## Unità idraulica di tensionamento per comando dei gruppi accessori - 534 0014 10

**N. art.:** 534 0014 10

Versione 05.2009 (Sostituisce il 10.2007)  
**INA 0002**

Figura 2: 534 0014 10 - Esecuzione con occhielli bianchi e neri nel Tendicinghia idraulico

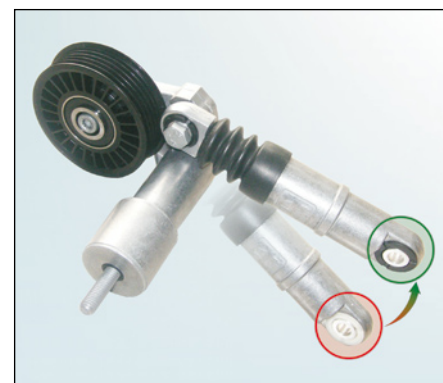
In questa unità di tensionamento vengono impiegati a partire da subito degli occhi in plastica neri invece di quelli bianchi (ved. Figura 2). Nella fase transitoria si potrà avere un mix delle due varianti. Questa modifica non ha alcun influsso sulla funzione tecnica, per cui sarà possibile impiegare entrambe le versioni in modo illimitato per i veicoli indicati.
